一級河川七瀬川遊水地整備工事に係る資料について

1. 3箇所土質調査の地点
2. 管理用進入路の土留材の作業内容変更
3. 交通誘導警備員の配置場所
4. 契約変更の金額内訳

1. 3箇所の土質調査の地点

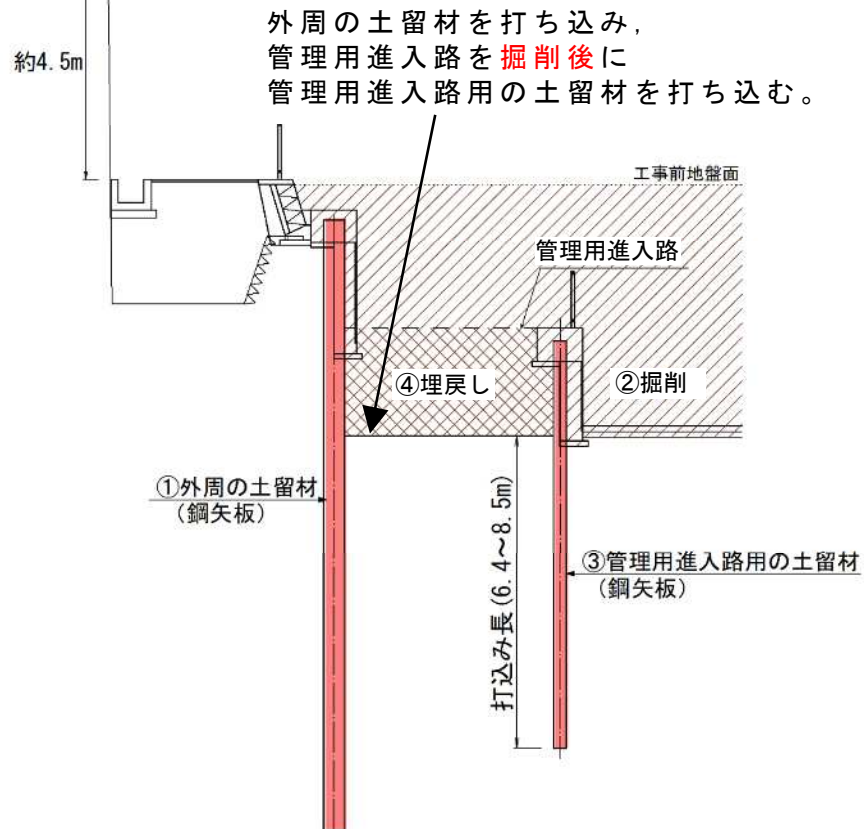
細別	変更の理由	変更額(円)
土留材の仕様変更 (外周の土留 ほか)	想定より軟弱な層が確認され、鋼矢板が自立しないことが判明し、仕様変更したもの ①鋼矢板長さを変更したもの:86枚 ②鋼管板から土留材の規格を変更したもの:4セット(鋼管矢板3セット+ライナープレートエ1 セット)	30,905,000
作業方法の見直し (管理用進入路)	隣接家屋への影響を少なくするため、作業方法を見直したものの 鋼矢板の掘削深さを増やしたもの:190枚	7,277,000
合計(土留材)		38,182,000

2. 管理用進入路の土留材の作業内容変更

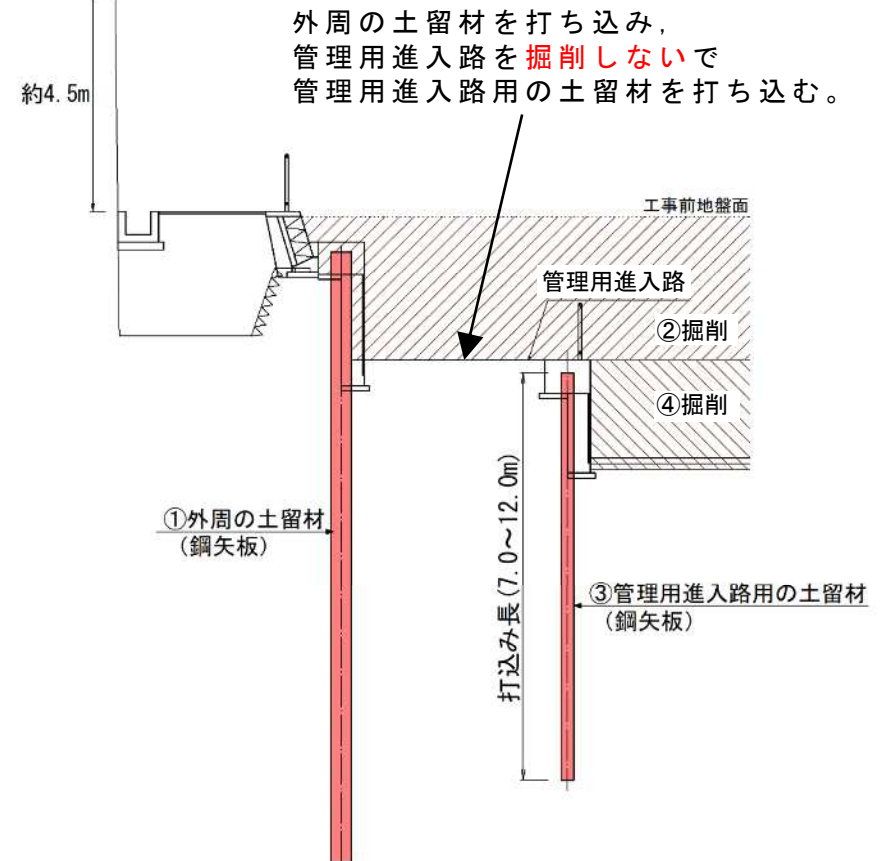
当初

- ① 外周の土留材の打込み
- ② 地盤面を池底の高さまで掘削
- ③ 管理用進入路用の土留材の打込み
- ④ 管理用進入路の埋戻し

変更後

- ① 外周の土留材の打込み
- ② 管理用進入路の高さまで掘削
- ③ 管理用進入路用の土留材の打込み
- ④ 池底の高さまで掘削

3. 交通誘導警備員の配置場所

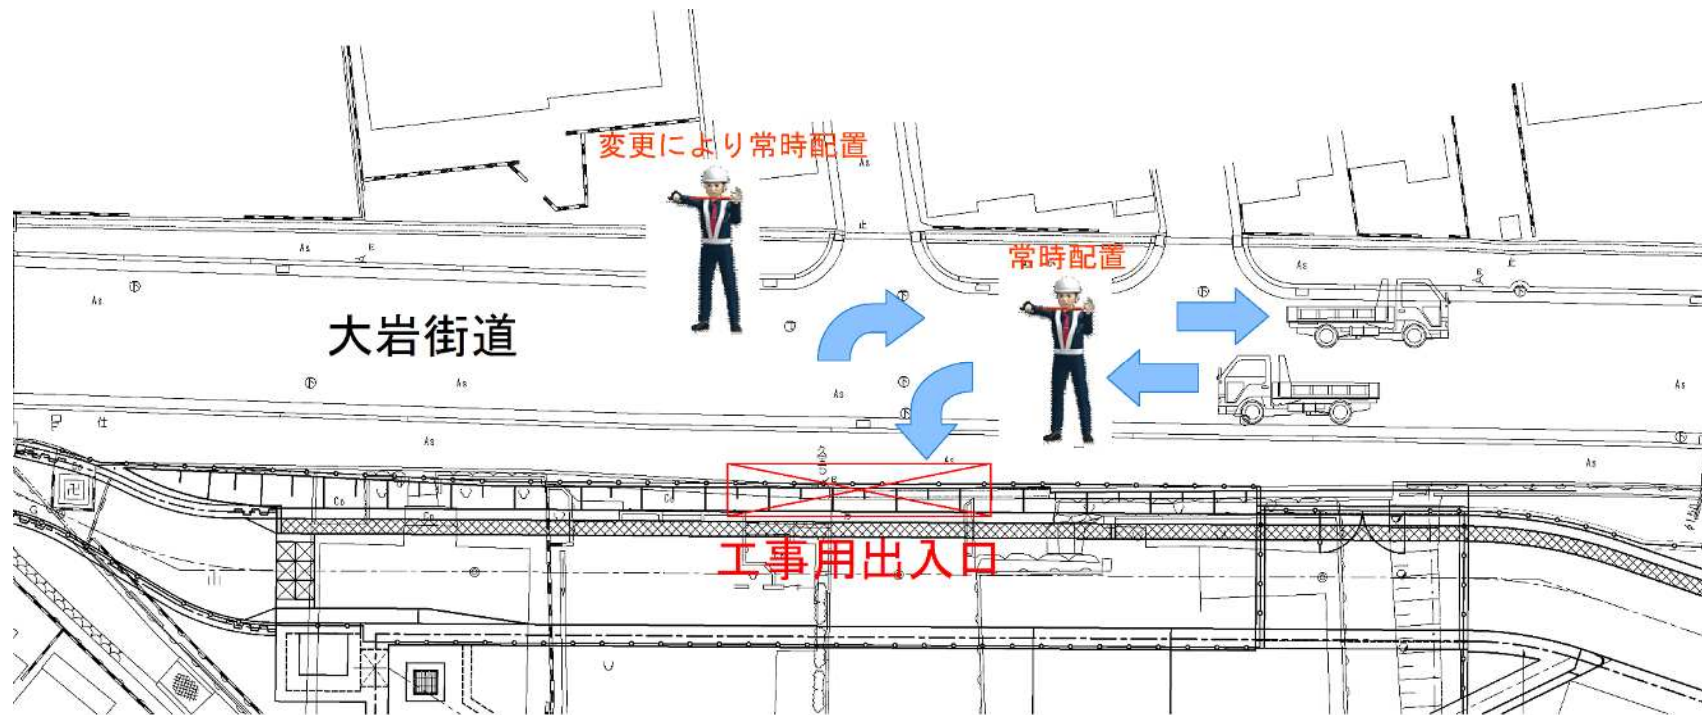
交通誘導警備員については、当初、施工現場の出入口に常時1名を配置し、工事車両の出入りが多い作業日は、1名を追加して合計2名配置としていたが、工事着手に当たり周辺道路の渋滞回避、安全確保のため、施工現場の出入口に常時2名の交通誘導警備員を配置する必要が生じた。
